TOP1: Erweiterung Villa Erlus am Fluss		Datum: 11.02.2026
VORLAGE DER VERWALTUNG ☐		
STELLUNGNAHME DES GESTALTUNGSBEIRATES ☒		
Status	☒ öffentlich	☐ nicht öffentlich
Verantwortlich Stadt Speyer	Abteilung 520, Fr. Straßner

Planungsgegenstand ist die Erweiterung eines Anbaus mit Fuge an die Bestandsvilla.

Stellungnahme des Gestaltungsbeirats:

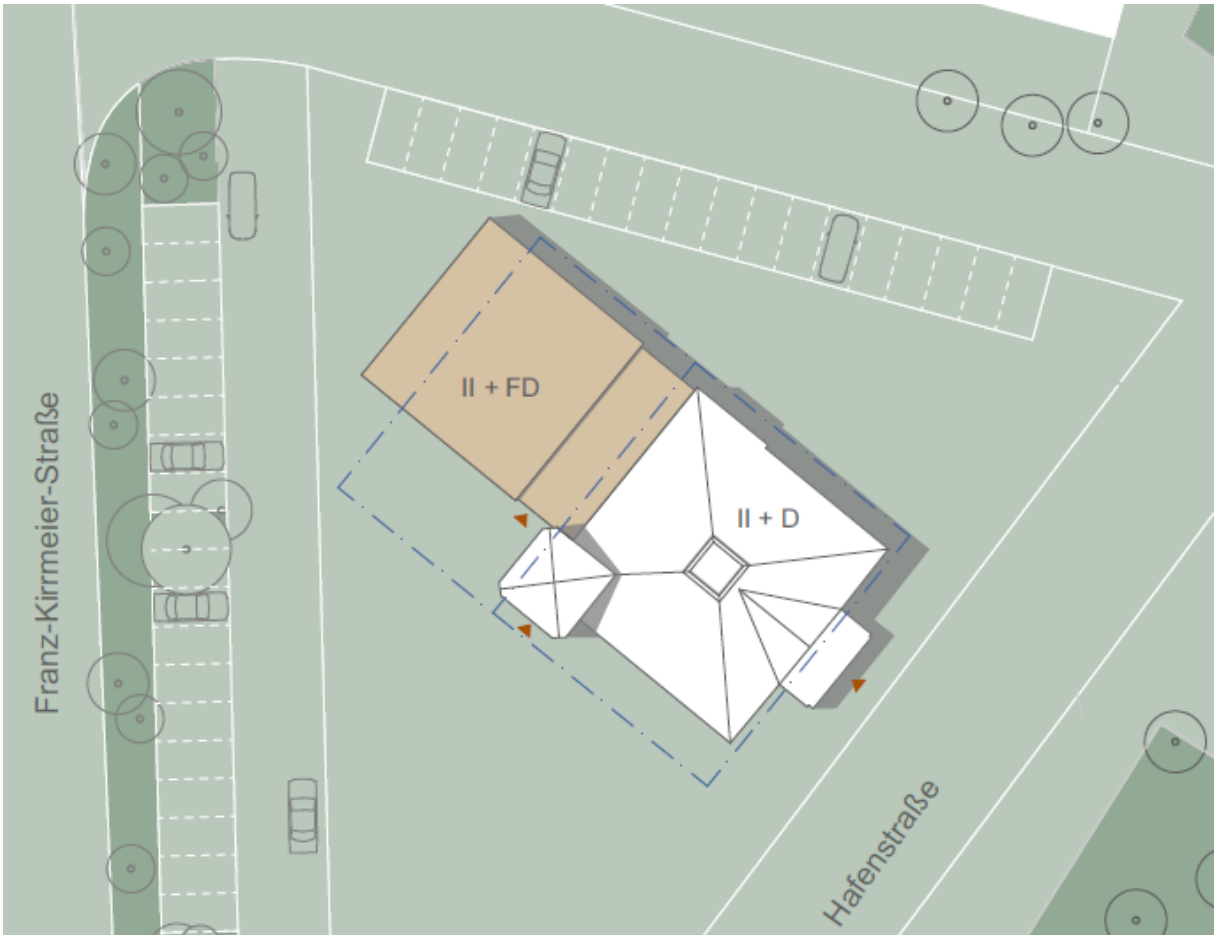
Der geplante Erweiterungsbau überschreitet das Baufenster geringfügig, nutzt das Baufenster nach Südwesten jedoch nicht voll aus. Die festgesetzte Attikahöhe von 4,50m aus dem Bebauungsplan ist um 4,50m überschritten. Mit einer Gesamthöhe von 9,0m liegt die Traufhöhe des Anbaus noch unterhalb der historischen Villa.

Grundsätzlich gestört erscheint allerdings noch das Baumassenverhältnis des Neubaus zum Altbau, der ein optisches Übergewicht erhalten hat. Der Beirat empfiehlt dringend, die Baukörperlänge auf das Baufeld des B-Plans zu begrenzen, auch wenn dadurch die quadratische Geometrie verlassen wird. Unter dieser Voraussetzung kann der dargestellten Höhe zugestimmt werden.

Durch diese Reduktion ergäbe sich nicht nur eine bessere Ausgewogenheit der Bauteile, bei der die Villa dann deutlicher als Hauptbaukörper in Erscheinung tritt, sondern es ergäbe sich auch eine bessere Nutzbarkeit des Gartengrundstücks. Derzeit stößt der geplante Neubau mit beiden Ecken fast an den Fahrweg bzw. den Parkplatzstreifen und teilt das Grundstück in dreiecksförmige Restflächen. Dies ist zum einen eine Einschränkung in der Nutzung, lässt aber auch den Baukörper städtebaulich wie „eingeklemmt“ wirken.
